NES G4 på ældre målerammer

Monteringsplint med skruer bagfra

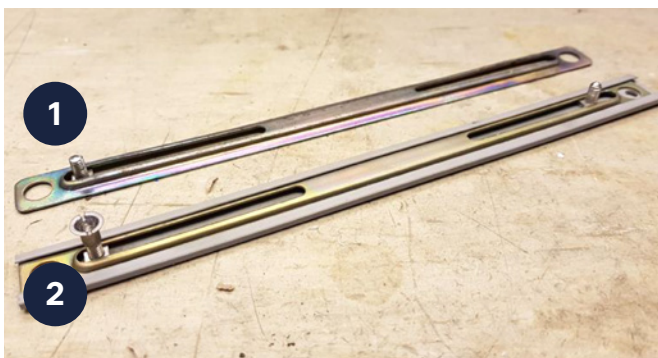
NES G4 måleren har en bagplade med forøget tykkelse, der medfører at skrueene er for korte.

Eksisterende 4mm møtrikker udskiftes med 4mm hylstermøtrikker.

Hylstermøtrikker kan bestilles under punktet "Bestilling af materiel" på Cerius hjemmeside, link: <https://cerius.dk/professionelle/bestil-materiel/>

Monteringsplint med søjleskruer og klemme

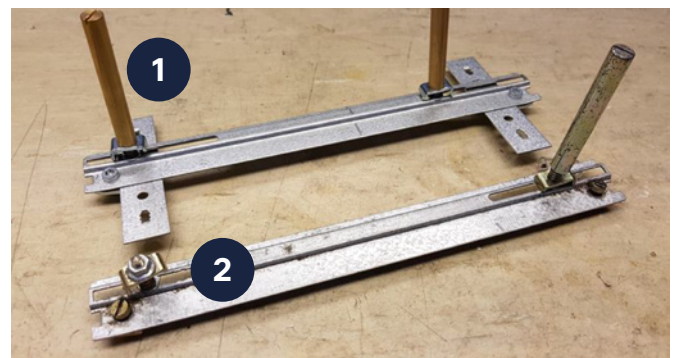
NES G4 måleren har en bagplade med forøget tykkelse, der medfører at klemmen ikke kan klemme over bagpladen.

Eksisterende 4mm søjle skrue udskiftes med almindelige 4mm møtrikker af installatøren.

- 1 Søjle skrue, skal demonteres.
- 2 Alm. 4mm møtrik monteres i stedet.
